ПАСПОРТ ДОСТУПНОСТИ

Объекта социальной инфраструктуры (ОСИ) № 35

объект: Федеральное государственное бюджетное образовательное учреждение высшего образования «Тульский государственный университет»,
ФГБОУ ВО «ТулГУ (Общежитие №4/1, 4/2, Медицинский центр)

**АКТ ОБСЛЕДОВАНИЯ
объекта социальной инфраструктуры
К ПАСПОРТУ ДОСТУПНОСТИ ОСИ № 35**

Фото 5

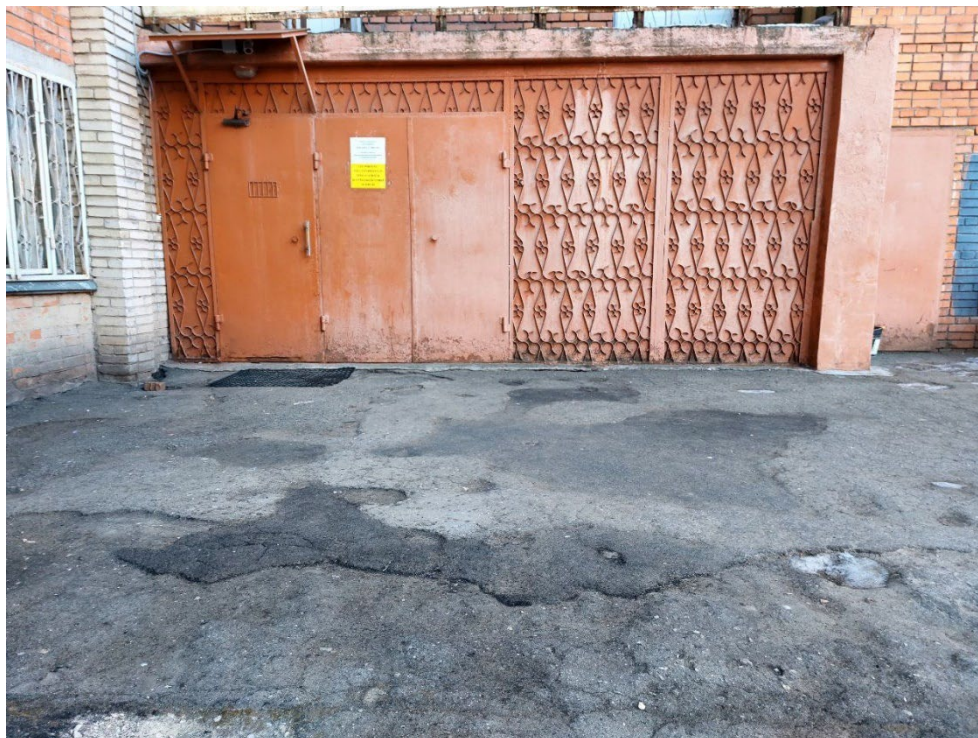
2.3	Входная площадка (перед дверью)	есть						Не требуется
2.4	Дверь (входная)	есть		5, 6	Отсутствуют информирующ	К, О, С, Г, У	Установить информирующу	Текущий ремонт

ие тактильные таблички с названием учреждения и доступности для МГН		ю тактильную табличку с шрифтом Брайля обозначающую наименование учреждения, а также тактильные пиктограммы обозначающие доступность для МГН. Таблички установить рядом с дверью со стороны дверной ручки на высоте 1,4-1,6м, выполненные рельефно-точечным и рельефно-графическим способом. (п.6.5.9. СП 59.13330.2020)	
				5, 6	Двери не имеют контрастного отображения ручки по отношению к двери	С	Обеспечить контрастное отображение дверных ручек цветом по отношению к цвету двери	Текущий ремонт
				6	На стеклянном прозрачном полотне двери отсутствует контрастная маркировка	С	Установить яркую, контрастную маркировку на прозрачном полотне двери на 2х уровнях 0,9-1,0м и 1,3-1,4 м. Маркировка должна быть нанесена с обеих сторон дверного полотна (п.6.1.6. СП 59.13330.2020)	Текущий ремонт
				7	Высота дверных порогов более 0,014 м	К, О, С	Установить перекатные пандусы на ширину дверного проема в местах перепада высот (при капитальном ремонте высота порога дверного проема не	Текущий ремонт

Фото 10

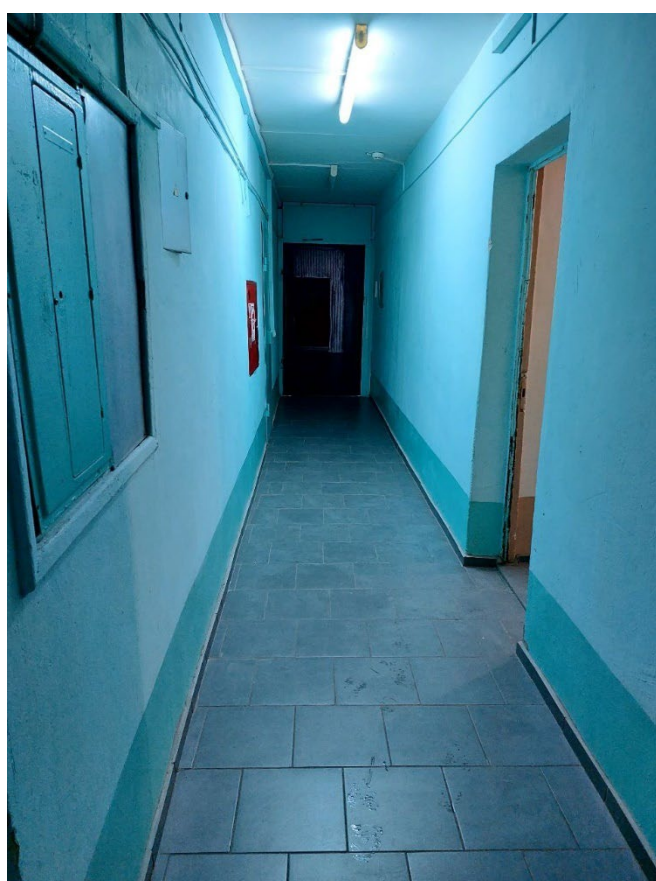
3.1	Коридор (вестибюль, зона ожидания, галерея, балкон)	есть		10, 11, 12	В холлах не оборудованы места отдыха и ожидания для инвалидов.	К, О, С, Г, У	Обеспечить зону отдыха и ожидания для инвалидов оборудованную информационным знаком «Место для инвалидов», скамьей с опорой для спины и подлокотником (п. 5.3 СП 59.13330.2020)	Текущий ремонт
				10, 11	Отсутствуют поручни на путях движения	С, О	Установить поручни с обеих сторон коридора в качестве средства поддержания равновесия и указания направления для людей с нарушением опорно-двигательного аппарата, ослабленных физически, слабовидящих или слепых пользователей, на высоте 0,9-1 м, диаметр поручня $\geq 0,045$ м, расстояние от стены до поручня $\geq 0,045$ м, стена вдоль установленного поручня должна быть гладкой ГОСТ Р 51261-2022 п. 5.4	Текущий ремонт
